#### УП «УКС Мингорисполкома»

ООО «Телекомсвязьстрой» по объекту: «Строительство нового дополнительного корпуса на 100 мест в ГУ «Психоневрологический дом-интернат для престарелых и инвалидов №1» в деревне Острошицкий Городок Минского района Минской области» сообщает, что:

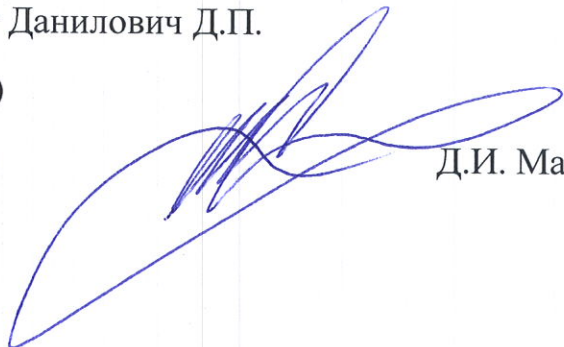
- 1) Отсутствует узел заведения оклеечной ГИ на стены лоджии.
- 2) Согласно пункта 7 лист 13 проекта 18.034.0.01-AP2 по контуру цементно-песчаных и монолитных стяжек использовать прокладки из плит минераловатных плотностью 35 кг/м<sup>3</sup>. В каких помещениях предусмотрена установка плит минераловатных в качестве примыканий? Какой толщины? Плотность минплиты 35 кг/м<sup>3</sup> очень мягкая минвата для установки в качестве примыкания. Минплита такой низкой плотности впитывает цементное молочко и не обеспечит должной звукоизоляции помещений. Так же в локальной смете №1.1121 применяется в качестве вертикальной прокладки применяется пленка полиэтиленовая, это изображено на узле листа 13. Просим заменить на вспененный полиэтилен толщиной 10мм.
